FORMULÁRIO DE PARTICIPAÇÃO

Fabricante: SIG SAUER, Inc			
País: EUA	Telefone: +1 603-610-3000	E-mail: marcelo.costa@performa-defesa.com	
Endereço: 72 Pease Boulevard, Newington, New Hampshire, Estados Unidos da América, PO Box 03801			
Modelo Pistola Classe I: P320 FULL SIZE		Modelo Pistola Classe II: P320 SUBCOMPACT	
Variação Classe I SMO:	Variação Classe I MSI:	Variação Classe I CTR:	Variação Classe I SI:

Assunto: Sugestões ao Anexo A do Projeto Básico - Referencial Técnico (SEI nº 8302498).

Referência: Anexos do Edital de Audiência Pública realizada em 18/10/2017.

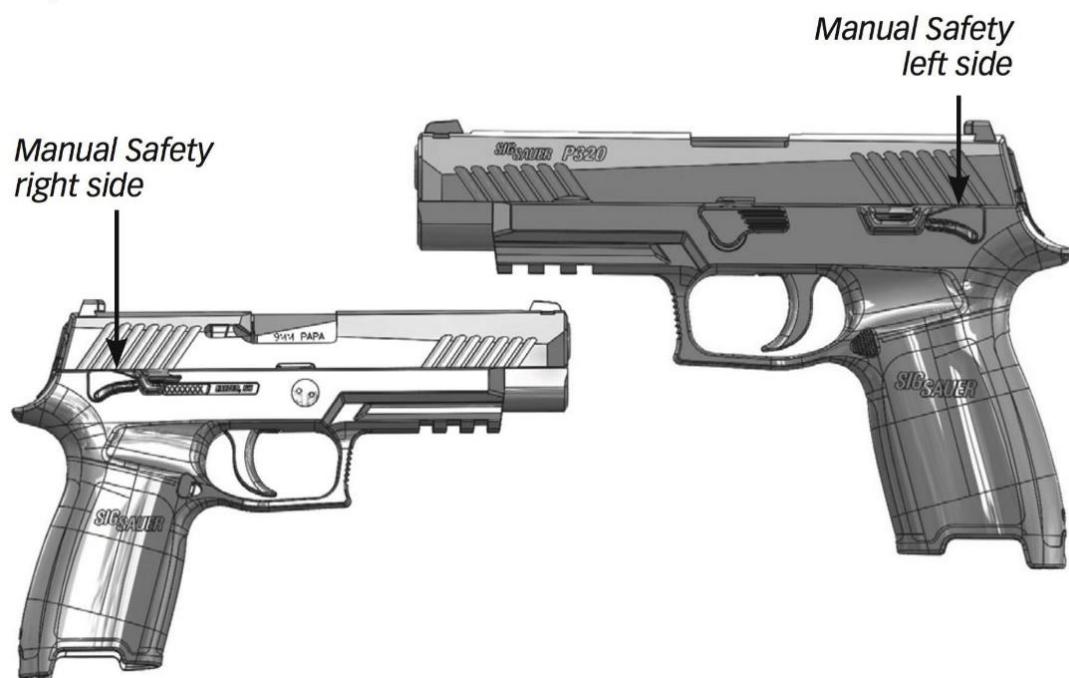
Também de se esclarecer, de imediato, que dos vários modelos de “travas externas”, as publicações especializadas destacam as “travas manuais” e as “travas integradas ao gatilho”. Um dos tipos de “travas integradas ao gatilho” é a “trava no gatilho”, como a oferecida pelo fabricante Glock e comercialmente chamada de “Trigger Safety”.

Está claro de que a “trava no gatilho” é um tipo de “trava externa”, como mencionamos no item anterior.

Assim, quando o TR determina que “A arma não deve possuir travas externas ...” está, na realidade, **proibindo também o fornecimento de arma com a “trava no gatilho”, em flagrante contradição.**

2.2.1. Que seja retirada a proibição advinda da exigência do item 2.1.7. e do item 3.6.5.4., no sentido de que o armamento não deva possuir “travas manuais externas”.
